Project: **DC Wessem** **GOLDBECK**

Onderwerp: Definitief ontwerp
Ondergrondse situatie

Tekeningnummer: BKN01020-DO-RI-01-DO

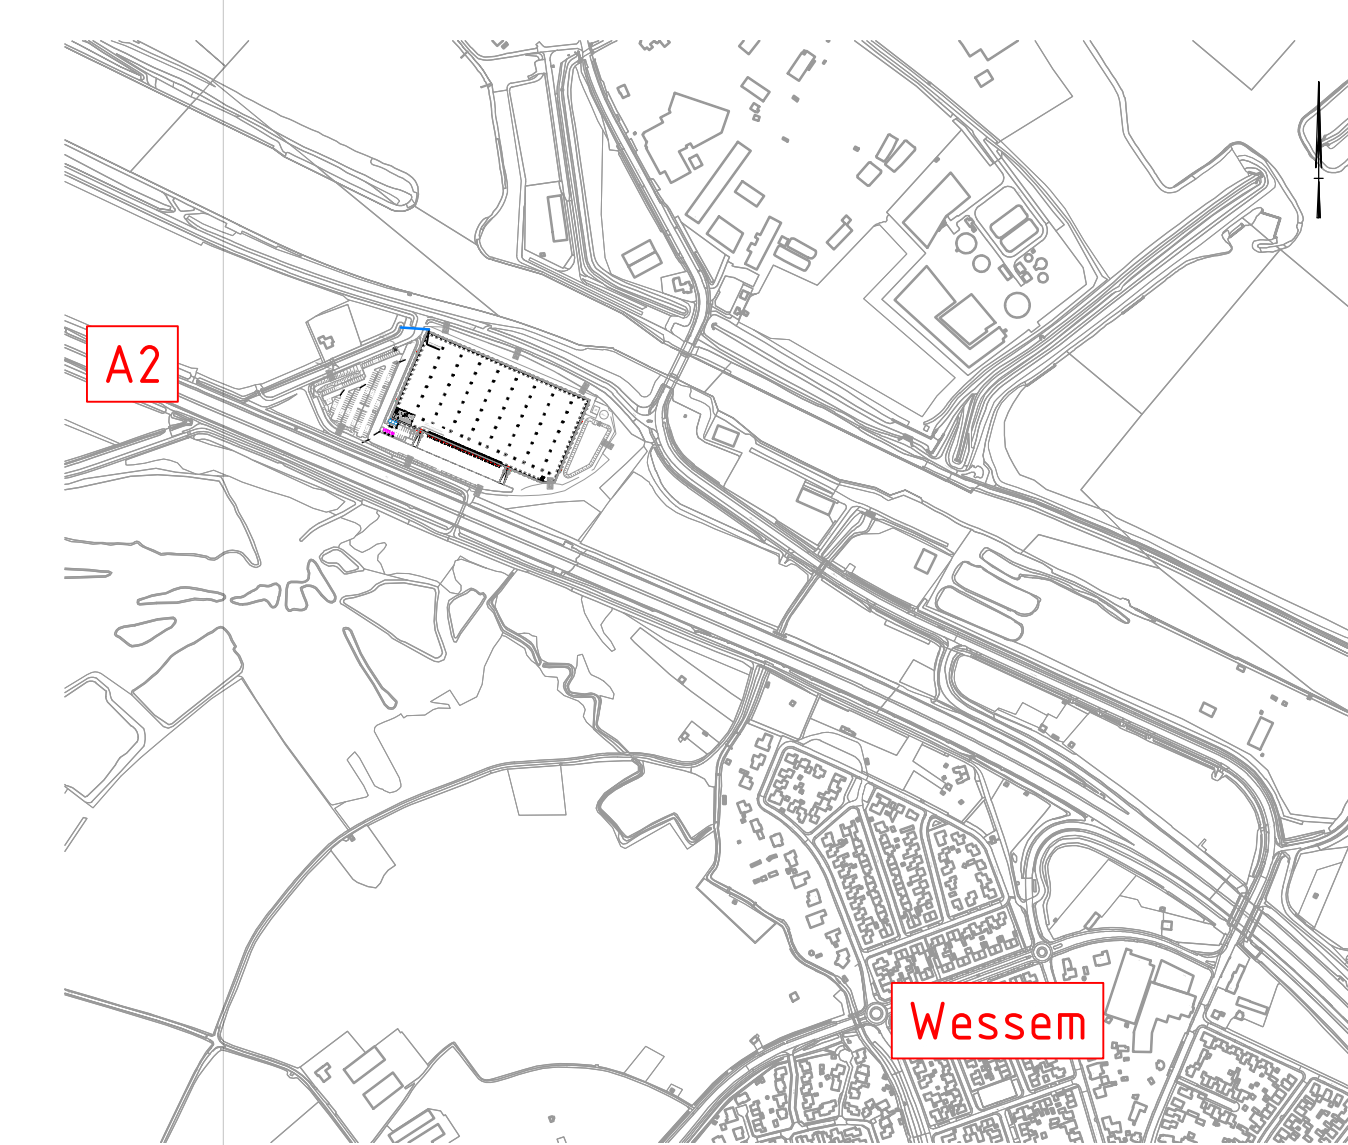
Debietsprognose ca. 40m³ per uur
Lozing op put OS01 (komt uit op vijver op eigen terrein)
Lozingsvoorziening strocontainer 30m³

Lozen op deze put,
komt uit in vijver op
eigen terrein

N.t.b. of hier bemaling nodig is

ON HOLD
Uitwerking grindpalen
Wadi A
Benodigde berging: 1.660m3
Beschikbare berging: 1.855m3
